Position de VAM et VNEA sur le SCOT pays de Maurienne

But du document Ce document est à destination des Association de protection de la nature partenaires pour échanger et contribuer au SCOT

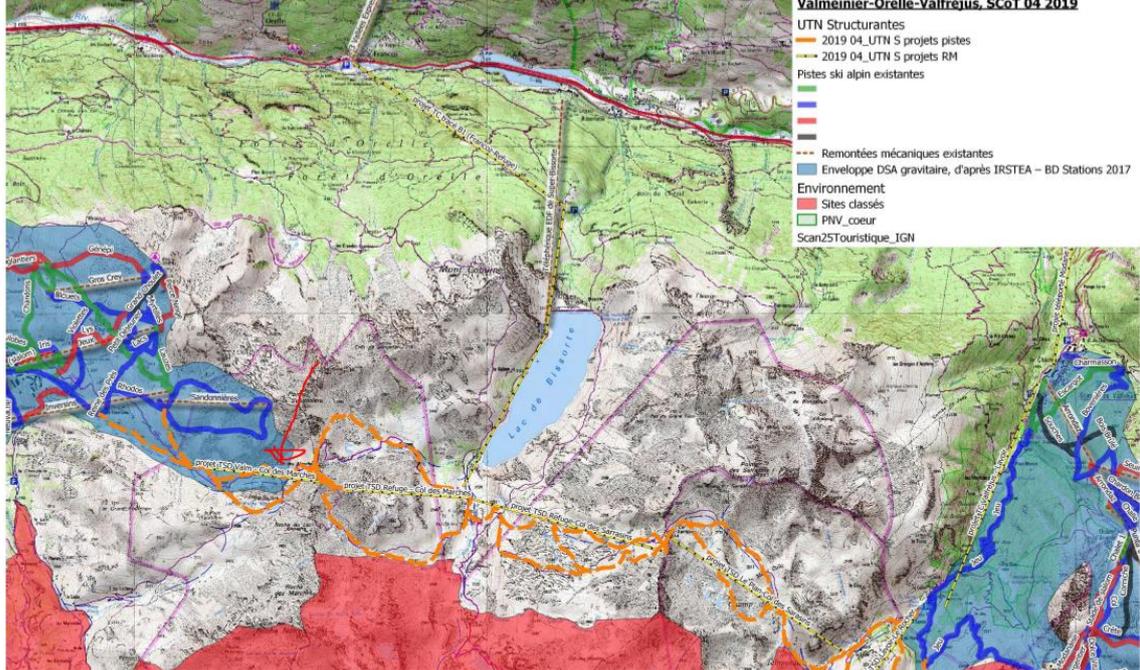
Dans l'exemple ci-après on voit que la zone en bleu pour la Sandonnière déborde largement sur le vallon des Marches. Il sera d'ailleurs intéressant de montrer qu'avec le projet croix du sud, la méthode Irstea va mordre sur la zone Natura 2000. Les SEMs des différentes stations ne peuvent pas avoir le beurre et l'argent du beurre !! Pour ce qui me concerne, maintenant que le juge a tranché, je pense que l'enveloppe des DSA doit se limiter à l'enveloppe des pistes tels que décrits dans les UTNs correspondantes lors de leur instructions. Qu'en pensez-vous ?

J'ai mis dans l'exemple de l'UTN la croix du Sud avec une flèche rouge sur le vallon des Marches qui est en zone bleue et que la SEMVAL considère dans l'enveloppe du domaine skiable !!!
